Předmětem posuzování vlivů na životní prostředí podle zákona č. 100/2001 Sb., v platném znění (dále jen „zákon EIA“) je záměr „Pokračování těžby v lomu Mrač“ Č.J. 161777/2025/KUSK, kód záměru STC2730.

Podatel tímto podle § 8 odst. 3 zákona EIA v zákonem stanovené lhůtě 30 dnů, počítané ode dne zveřejnění informace o dokumentaci na úřední desce krajského úřadu, tj. do 9. 1. 2026, podává ke zveřejněné dokumentaci následující vyjádření.

.str. 27 hlukové studie

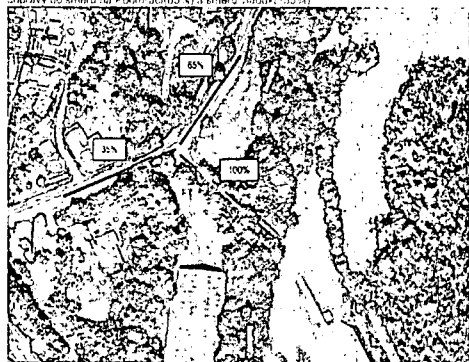
V hlukové studii nebyly jednoznačně specifikovány parametry protihlukových opatření - délka, výška, činitel pohltivosti α . Z uvedeného není jednoznačné a přezkoumatelné s jakými parametry byla zpracována hluková studie a na základě jakých údajů bylo provedeno hlukové posouzení. Požadujeme navrhnout protihlukové stěny oboustranně pohltivé pro minimalizaci odrazů. Požadujeme v hlukové studii uvést hodnotu implicitního útlumu povrchu terénu G.

OBR.3 Vizualizace stavu – doprava Varianta I – stávající výjezd z areálu + rozložení dopravy

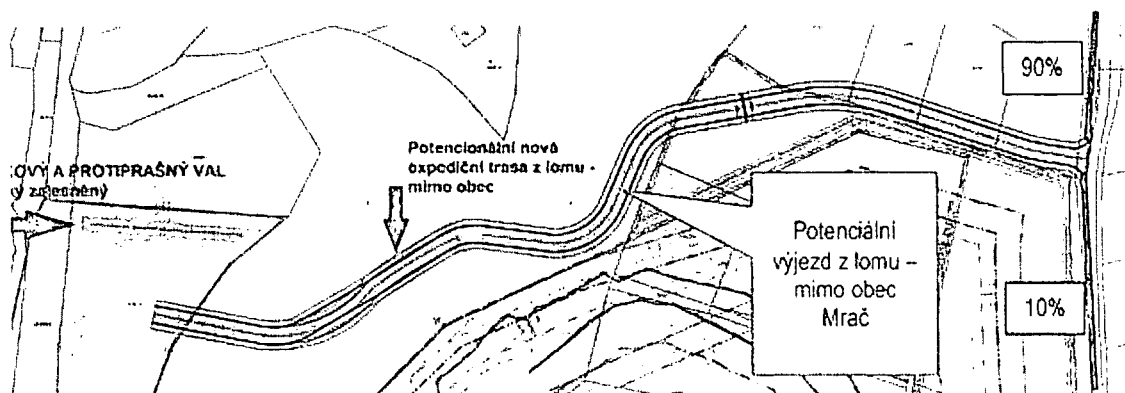
Oproti dokumentaci EIA předložené v roce 2024 došlo ke změnám v rozložení dopravy.

Požadujeme vysvětlení navýšení intenzity dopravy přes Mrač o 15%.

OBR.4 Vizualizace budoucího stavu – doprava Varianta II + rozložení dopravy

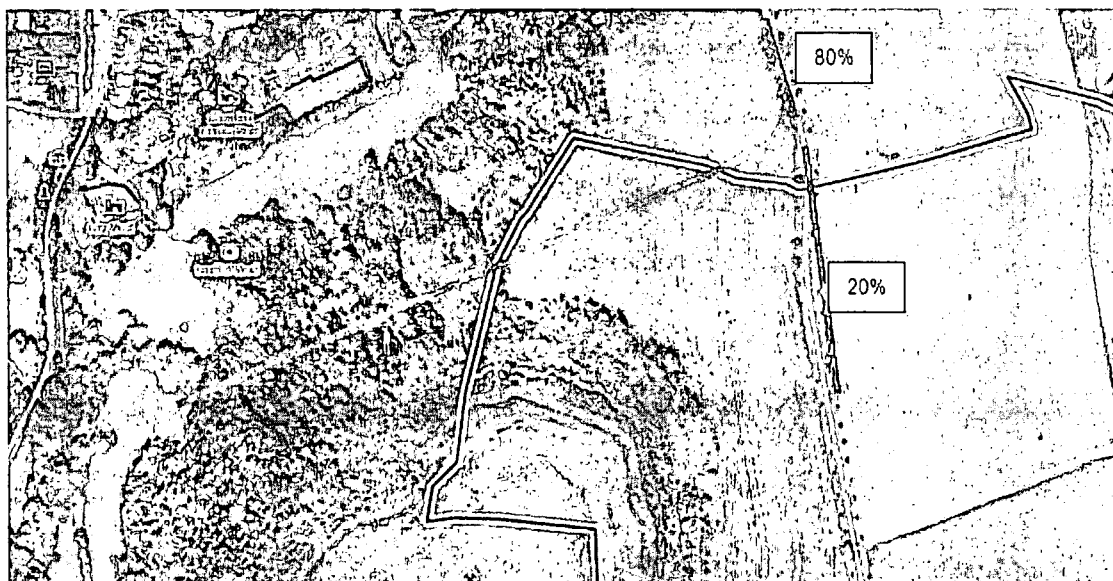
Požadujeme vysvětlení navýšení intenzity dopravy směrem na Žiňánky o 10%.

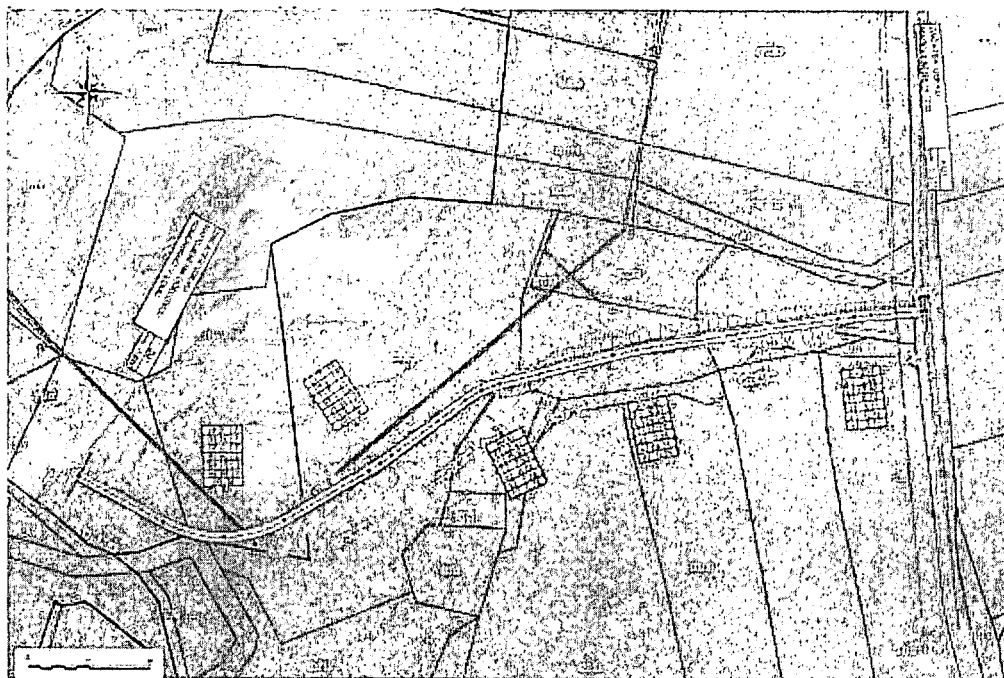
Expedice kameniva probíhá po veřejných komunikacích. Po výjezdu z lomu směřuje expediční doprava po silnici III/1091 do obce Mrač (20 %) k silnici I/3 a přes Podmračí (80 %) k silnici III/1092 a dále po silnici III/1092 směr Čerčany (64 %) a směrem na Žiňánky (16 %).

Toto tvrzení neodpovídá žádným údajům uvedeným v hlukové a rozptylové studii.

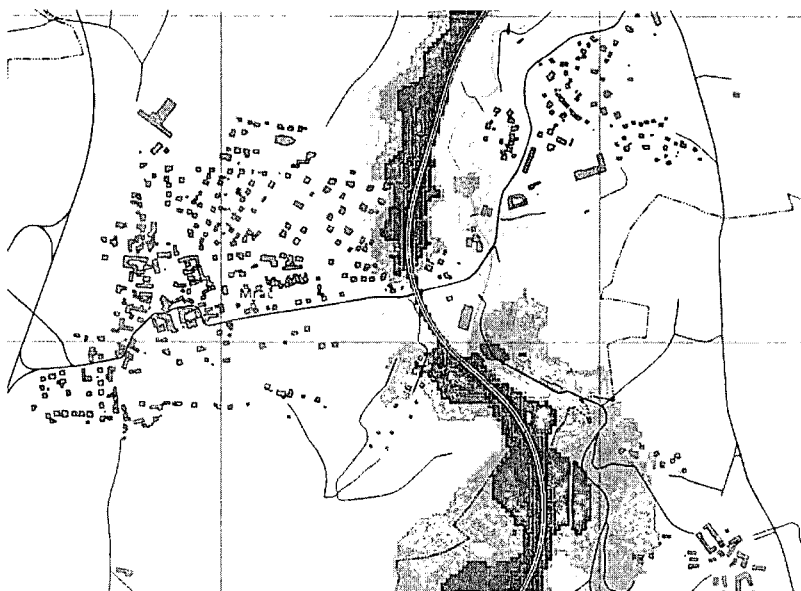
Jednoznačně kvantifikovat požadavek na zábor PUPFL a vyhodnotit jeho vlivy.

Vypořádání: Zábor PUPFL a jeho vyhodnocení je uveden v textu dokumentace v kapitole B.II. a v kapitole D.I.
